内蒙古包钢钢联股份有限公司
选矿厂尾矿库

安全现状评价

武汉恒泰弘安安全科技有限公司

内蒙古包钢钢联股份有限公司选矿厂尾矿库现场存在的问题及隐患整改对比

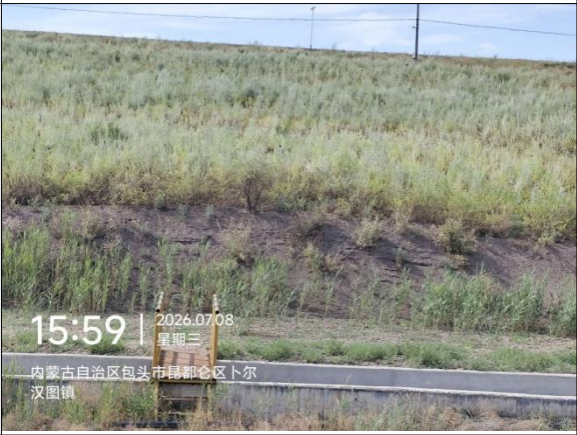
序号	问题/隐患描述	问题/隐患依据	整改前照片	整改后照片
1	应急器材库内未设置应急照明灯具	《尾矿库安全技术规程》第9.7.2 条		
2	尾矿库调度值班室现场未设风险分级四色图。	《中华人民共和国安全生产法》第21条 整改参考标准GB/T24353-2022

3	坝体外坡和马道未设置标高标识牌；尤其是上坝道路旁的马道应当设醒目的标牌。	《尾矿库安全技术规程》第6.1.7 条		
4	南坝坝体外坡下部有一棵高大的树木未清除。	《尾矿库安全技术规程》第6.3.2 条

5	南坝渗滤池附近的坝基底部有较大的渗水逸出，且部分渗滤管排渗效果较差。	《尾矿库安全技术规程》第9.3.5 条	
---	------------------------------------	---------------------	--

序号	存在的问题	复查整改情况	结论
1	应急物资仓库内未设置应急照明设施（照明灯具）	室内已经增设了一个应急照明灯具。	合格
2	尾矿库调度值班室现场未设风险分级四色图。	调度室内已经设置了四色图	合格
3	坝体外坡和马道未设置标高标识牌；尤其是上坝道路旁的马道应当设醒目的标牌。	坝体上坝道路旁的马道已经增设了标高标识牌。	合格
4	南坝坝体外坡下部有一棵高大的树木未清除。	坝外坡高大树木已经清除。	合格
5	南坝渗滤池附近的坝基底部有较大的渗水逸出，且部分渗滤管排渗效果较差。	南坝坝基下部的渗滤管道已经正常排渗。	合格
